島根原子力発電所2号炉 審査資料	
資料番号	EP-071改 07(説 3)
提出年月日	令和2年6月4日

島根原子力発電所2号炉 燃料体等の取扱施設及び貯蔵施設 (審査会合からの変更内容)

燃料プール水位・温度（S A）の設計変更について

図1 燃料プール水位・温度（S A）の設置図（変更後）

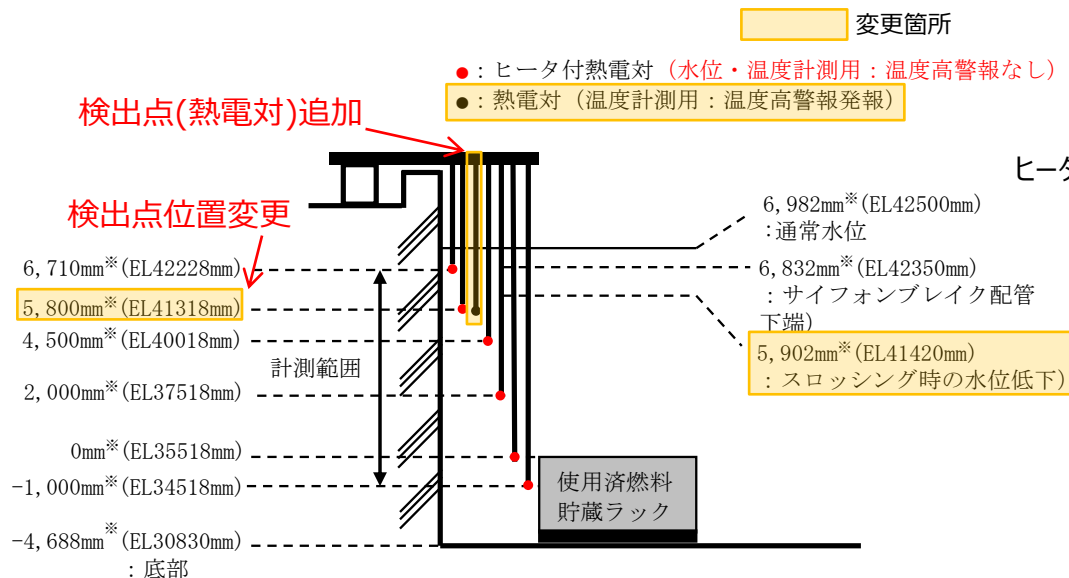
➤ スロッシング時の水位低下幅を上回る水位の低下を把握することを目的に、検出点位置を6,000mm※に設定していた。しかし、内部溢水影響評価における燃料プールのスロッシング解析による溢水量の変更(第789回審査会合(令和元年10月29日))に伴い、スロッシング時の水位低下幅が変更となったため、検出点位置を変更。

変更前：6,000mm※(EL41518mm) [スロッシング後の水位 6,122mm※(EL41640mm)]

変更後：5,800mm※(EL41318mm) [スロッシング後の水位 5,902mm※(EL41420mm)]

➤ ヒータ加熱による影響を受けずに燃料プール温度高警報を発報することを目的に、熱電対による温度検出点を追加。なお、温度計測において、同じ設置高さの検出点のヒータ加熱による影響を受けない設計とする。

変更前：熱電対なし（ヒータ付熱電対6点による燃料プール温度高警報）

変更後：熱電対（設置位置 5,800mm※）あり（熱電対1点による燃料プール温度高警報）
